WYJAŚNIENIA TREŚCI SPECYFIKACJI ISTOTNYCH WARUNKÓW ZAMÓWIENIA

Dotyczy: postępowania o udzielenie zamówienia publicznego prowadzonego w trybie przetargu nieograniczonego, którego przedmiotem zamówienia jest wybór Generalnego Wykonawcy zadania pn. „Budowa budynku Małopolskiego Centrum Nauki Cogiteon o funkcji wystawienniczej, laboratoryjno-warsztatowej, biurowo-konferencyjnej, gastronomicznej z wbudowanym garażem podziemnym oraz z wewnętrznymi instalacjami: elektrycznymi z wbudowaną podziemną stacją transformatorową, teletechnicznymi, wodnokanalizacyjnymi, kanalizacji deszczowej, c.o. z wymiennikownią, wentylacji pożarowej, wentylacji mechanicznej i klimatyzacji, instalacji technologicznych wraz z uzbrojeniem terenu, w tym: przyłącze ciepłociągu, przyłącze wodociągowe, przyłącze kanalizacji sanitarnej i przyłącze kanalizacji deszczowej oraz instalacje zewnętrzne: kanalizacji sanitarnej, technologicznej ze zbiornikiem bezodpływowym, deszczowej ze zbiornikiem retencyjnym, wody zielonej, wodociągowej, wodociągowej przeciwpożarowej, przebudowy kanalizacji deszczowej odwodnienia pasa startowego, kanalizacji telekomunikacyjnej, elektroenergetycznej n/n 0,4kV, elektroenergetycznej SN 15kV,

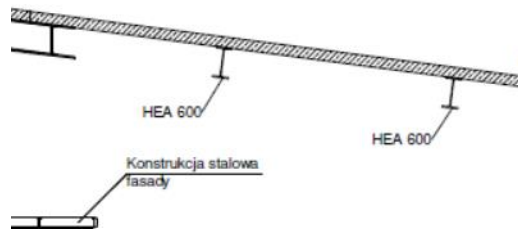
Prosimy o przekazanie detalu połączenia stropu żelbetowego z belkami stalowymi HEA 600 jak na poniższym rysunku

Zamawiający wyjaśnia, że stosowny detalu znajduje się na rysunku 304-MCN-3-KO-ST-XX-XX-02-002. Poniżej zamieszczamy fragment rysunku:

Ściana W78 jest uwzględniona na rzucie 304-MCN-3-KO-XX-RZ-XX-02-001:

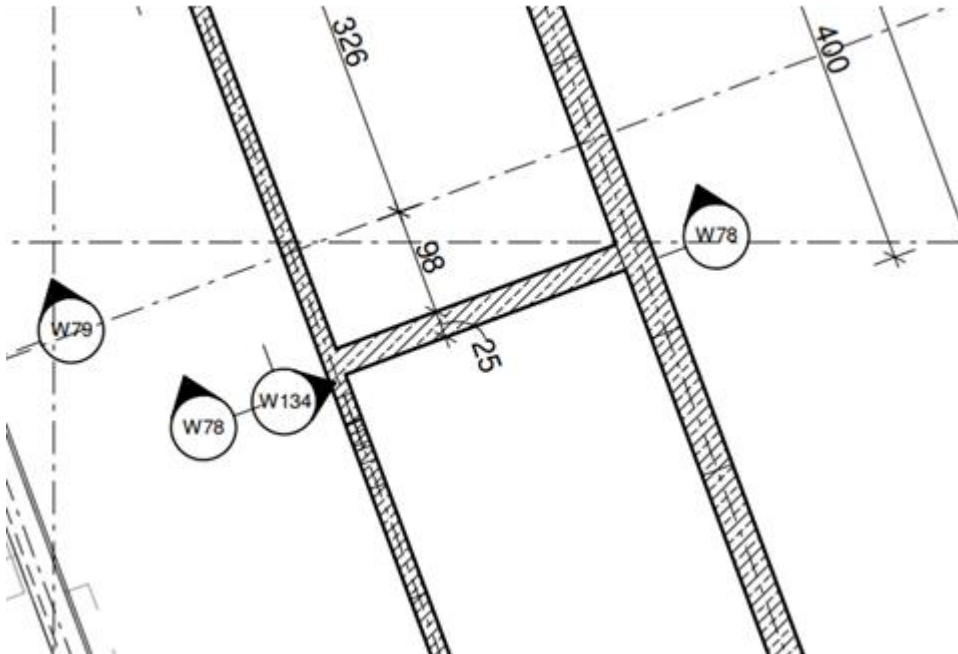
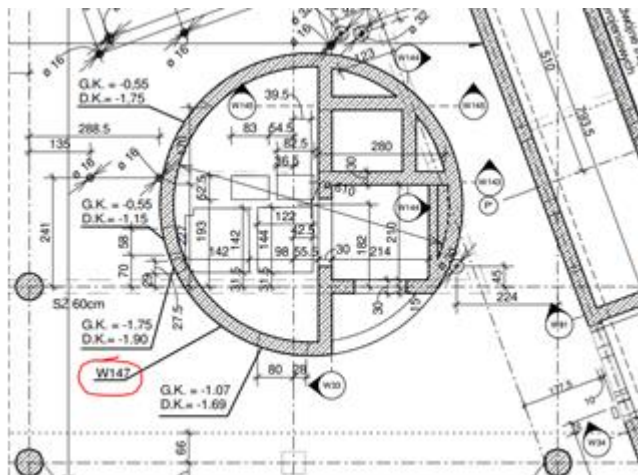
Na rysunkach konstrukcyjnych przedstawiających zbrojenie ścian odnajdujemy ściany których nie ma na rysunkach szalunku/żelbetu np: W78,W146,W147,W154. Prosimy o uzupełnienie

Zamawiający wyjaśnia, że ściana W146 nie występuje w projekcie – potwierdzamy brak ciągłości numeracji w tym zakresie.

Niektóre ściany nie mają widoków (np. W147, W154), tylko są oznaczone na rzutach:

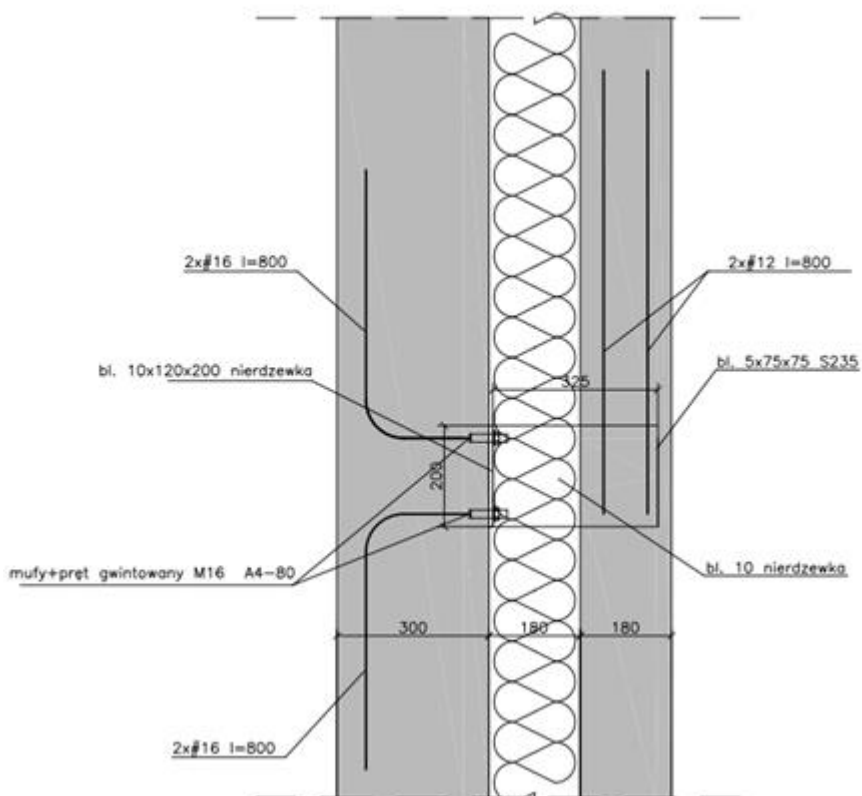
Prosimy o dostarczenie zestawienia stali zbrojeniowej dla ścian żelbetowych z betonu architektonicznego zbrojonego gr. 18 cm w ścianach SZ3.1.

Prosimy też o dostarczenie specyfikacji technicznej oraz przedstawienie rysunku dla wieszaków systemowych przeznaczonych dla tego rozwiązania.

Wykonawca wyjaśnia, że wskaźnik zbrojenia dla ścian okładzinowych wynosi 30 kg/m². Technologia wykonania ściany okładzinowej (w tym łączników ze stali nierdzewnej) do opracowania przez Wykonawcę. Poniżej zamieszczono propozycję wykonania łącznika. Jeden łącznik na 2 m². Nośność min. 15 kN.

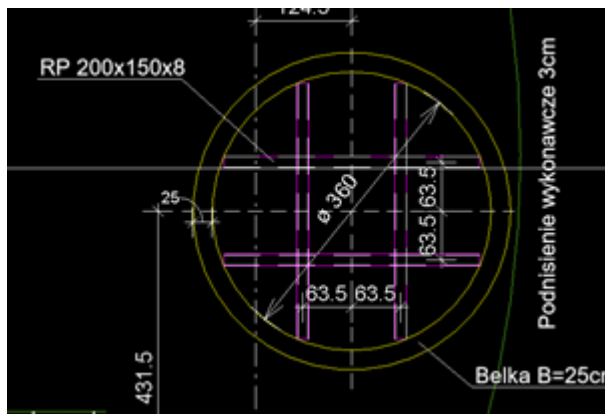
Prosimy o przesłanie rysunków dotyczących konstrukcji stalowych dla elementów:

- drugorzędne konstrukcje stalowe
- belki świetlików
- fasada dziób
- podkonstrukcja widowni
- dach dziób
- dodatkowe podkonstrukcje stalowe.

Zamawiający przekazuje informacje nt. wskazanych przez Wykonawcę elementów:

1. Drugorzędne konstrukcje stalowe obejmują elementy wymienione poniżej:

- podkonstrukcja pod obudowę z siatki nad szafkami w holu na poziomie 02 osie 1-19/O-P
- belki HEB200 do montażu windy w osi 1-2/O''
- belki pod kratę wema nad kanałami kompensacyjnymi przy osi 1
- podkonstrukcje pod kurtyny dymowe przy schodach w holu z poziomu 02 na 03.
- podkonstrukcja pod obudowę z siatki sklepu (pom. 2.2.37b) w holu na poziomie 02
- podkonstrukcja pod ścianę g-k pomieszczenia dla grup (pom. 2.2.03,04,05)
- podkonstrukcję pod ściany g-k „kabin cisyzy” w sali wystaw
- podkonstrukcje pod inne ścianki g-k w sali wystaw.
- podkonstrukcje pod urządzenia techniczne w niecce w dachu w osiach B-C/14-17
- podkonstrukcja do montażu drzwi przy fasadzie w korytarzu między osiami B-C

2. Belki świetlików: układ belek nośnych wg rzutów konstrukcji i architektury.

3. Fasada dziób: detale na rysunku 304-MCN-3-KO-ST-XX-XX-02-002

4. Podkonstrukcja widowni: detale na rysunku 304-MCN-3-KO-ST-DE-XX-05-001

5. Dach dziób: detale na rysunku 304-MCN-3-KO-ST-XX-XX-02-002

Pozycja ta została dodana, aby uwzględnić tonaż stali na potrzeby detali architektonicznych. Np. podkonstrukcja pod ludy, kurtyny dymowe itp. Brak rysunków konstrukcyjnych uwzględniających te elementy, sposób montażu lad, kurtyn dymowych itp. Został przedstawiony na detalach architektury.

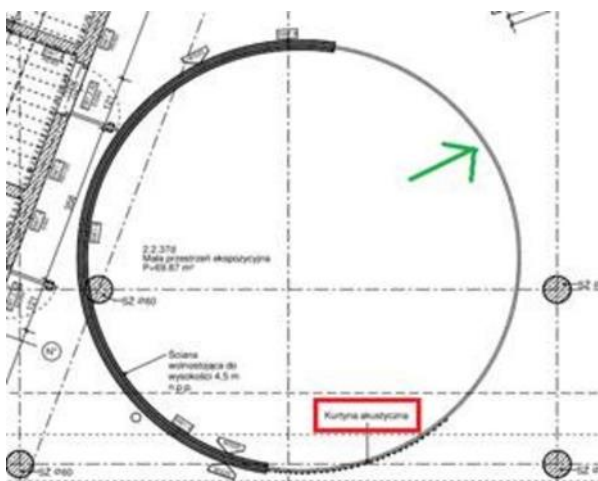
Kurtyna akustyczna. Prosimy o informację, co należy wycenić w pozycji zaznaczonej na czerwono (fragment rysunku z rzutu „304-MCN-3-AR-XX-RZ-XX-02-001”). Na rysunku jest tylko zapis o kurtynie akustycznej, natomiast nie ma żadnych parametrów oraz wymiarów.

Zamawiający informuje, że na temat kotary akustycznej znajdują się w opisie technicznym w punkcie I.6.7. Kotara ma umożliwić całkowite „zamknięcie” pomieszczenia na planie koła jakim jest mała przestrzeń ekspozycyjna. Wysokość od posadzki do sufitu podwieszanego to 450 cm. Detal kotary znajduje się na rysunku 304-MCN-3-AR-DE-WS-XX-012.

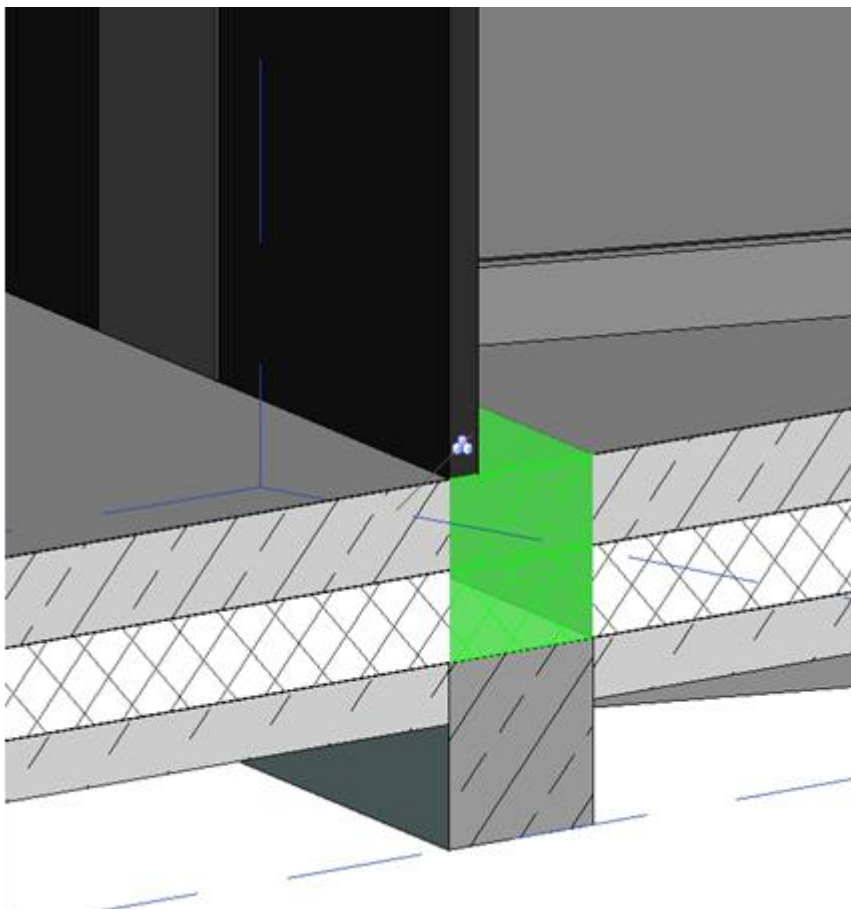
Posadzki. Prosimy o informację, jakie warstwy posadzki należy wycenić w posadzce P01. Na rysunku „304-MCN-3-AR-XX-ZE-PO-XX-001” jest wpisane: wylewka betonowa o grubości 15 cm oraz chudy beton o grubości 10 cm. Natomiast w przedmiarze są 3 różne typy tej posadzki:

- pozycja 16 d.1.1.6 – tylko wylewka gr. 15 cm
- pozycja 125 d.1.2.7 – wylewka gr. 15 cm oraz styropian EPS 200 gr. 5 cm
- pozycja 126 d.1.2.7 – wylewka gr. 15 cm i chudy beton gr. 10 cm.

Prosimy o wyjaśnienie rozbieżności.

Zamawiający wyjaśnia, że przedmiary są generowane z modelu. Podział posadzki wynika ze sposobu modelowania. Podane w przedmiarze nazwy np. „AR-POD-P02-300 mm - Podłoga na gruncie - beton impregnowany - warstwy bez chudego betonu” odpowiadają nazwom rodzin modeli IFC.

Np. lokalnie w progach drzwiowych wylewka betonowa pod danym typem posadzki nie występuje, jak na rysunku poniżej i jest to odzwierciedlone w przedmiarze.
